## Annexe 1 : oppositions et observations retirées

### 1. Opposition de M. Ronald Sutter

**Concerne :** PROJET d'Aménagements routiers, renouvellement des conduites industrielles et des collecteurs d'évacuation des eaux Avenue de Villardin, Ch de la Joliette (Sud), Ch. de Somais, Chamblandes, Osches, Tilleuls et Verney.  
Mise à l'enquête du 13 mai 2014 au 12 juin 2014. Parution FAO le 13 mai 2014.

*Itinéraire Nord-Sud (en vert) et le détour (en rouge)*

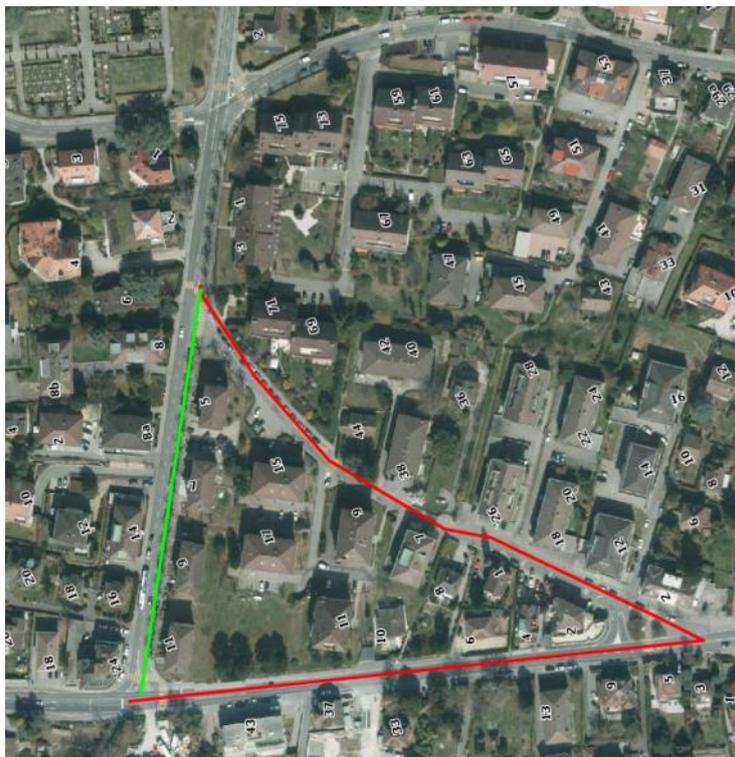
*« Moi, Ronald Sutter, domicilié av. de Villardin 8a, 1009 Pully, fais opposition à la suppression des places de parc à l'av. de Villardin pour en faire une piste cyclable. Il existe déjà une piste cyclable à l'av. de Somais qui rejoint le haut de l'av. de Villardin et avec une pente plus agréable pour le cycliste.*

*Avec des panneaux de circulation vous pouvez faire passer ces cyclistes par Somais et ainsi éviter des mesures brutales aux habitants de l'av. de Villardin et ces commerces.*

L'itinéraire pour cyclistes via le ch. de Somais ne satisfait que ceux ayant pour origine l'av. Général Guisan, côté Est de l'av. de Villardin, et pour destination le Nord de l'av. de Villardin. En effet, pour les cyclistes venant de l'Ouest ou du Sud de l'av. de Villardin, l'itinéraire par le ch. de Somais représente un détour non négligeable

(560 m, en rouge ci-dessous) par rapport à celui projeté (190 m, en vert), quand bien même la pente de l'av. de Villardin (5.6 %) est plus importante que celle du ch. de Somais (4.75 %).

*Itinéraire Nord-Sud (en vert) et le détour (en rouge)*

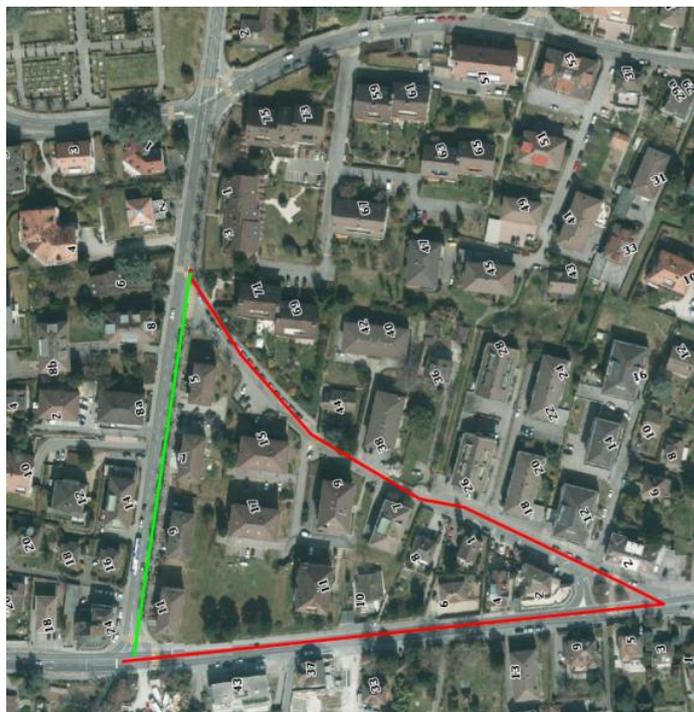
La bande cyclable prévue au bas de l'av. de Villardin, entre l'av. Général Guisan et le ch. de Somais, implique la **suppression de 9 places de parc pour les voitures et 1 place pour les 2 roues** dans une zone d'habitations qui en manque cruellement !

De plus, au vu de la **forte pente (6%)** sur ce tronçon de l'av. de Villardin et de l'existence d'une bande cyclable en montée sur le ch. de Somaïs qui, lui, est en pente douce (3%), tous les cyclistes venant de Vevey et la très grande majorité de ceux venant de Lausanne utilisent déjà et continueront de préférer la bande cyclable du ch. de Somaïs.

Au regard des normes VSS déterminant les dimensions de voies de circulation, le maintien des places de parc sur l'av. de Villardin est incompatible avec la création d'une bande cyclable à la montée de ladite avenue.

Le schéma directeur de la mobilité douce classe l'av. de Villardin, le ch. de la Joliette et leurs carrefours en « axes à caractère routier à assainir avec des aménagements cyclables ». La bande cyclable à la montée et les sas pour cyclistes aux carrefours représentent le minimum que l'on puisse faire pour développer un réseau efficace et attractif.

Comme discuté en séance, la variante d'un trottoir mixte à la montée n'est pas envisageable étant donné que la largeur du trottoir est réduite par l'alignement d'arbres protégés.

Illustration de la « ligne de courtoisie » demandée

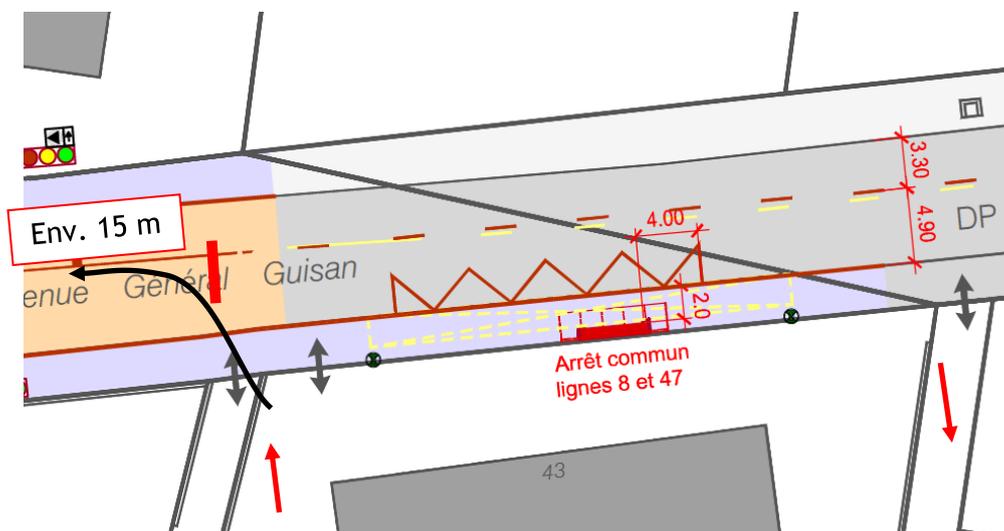
3. Dans les mêmes plans, pour l'aménagement routier du carrefour Villardin/Guisan, avec l'implantation de feux tricolores, une ligne dite « de courtoisie » est tracée devant la ligne limite d'arrêt des voitures avant le feu. (direction Vevey->Lausanne.)

Pour la même raison (les accès aux diverses parcelles) qu'exposée ci-au-dessus, nous demandons de tracer cette « ligne de courtoisie » plus à l'Est pour permettre aux voitures venant des chemins desservant les bâtiments 43, 43A, 43B et 43C de l'avenue Général Guisan de s'insérer dans la circulation vers Lausanne plus aisément lorsque le feu est au rouge.

En conséquence, il faudra **reculer** - au moyen d'une ligne de courtoisie - **de 15 m** l'arrêt des voitures sur l'av. Général Guisan en direction de Lausanne, afin de permettre aux véhicules qui utilisent la sortie du No. 43, et celle adjacente des No. 43a, 43b et 43c, de s'insérer plus facilement dans le trafic en direction de Lausanne, améliorant ainsi la sécurité de tous les usagers.

Le marquage d'une ligne d'arrêt supplémentaire, environ 15 m avant celle du sas vélo, permettrait l'insertion des véhicules des propriétés privées en tête de file d'attente et réduirait quelque peu les difficultés d'insertion des riverains dans le trafic durant les heures de pointe.

La Municipalité, tenant compte de la proximité des propriétés de l'av. Général Guisan n°s 43, 43A et 43B au carrefour Guisan/Villardin, et compte tenu du relativement faible impact qu'un tel aménagement aurait sur le fonctionnement du carrefour, soumettra aux services de l'Etat la proposition de créer une ligne d'arrêt supplémentaire environ 15 m avant celle du sas vélo. En cas d'approbation, le projet sera soumis à consultation publique (enquête ou publication FAO). En cas de refus des services de l'Etat ou d'opposition, la Municipalité modifiera le marquage du carrefour entre l'av. Général Guisan et le ch. de Somais afin de faciliter le demi-tour en direction de Lausanne.
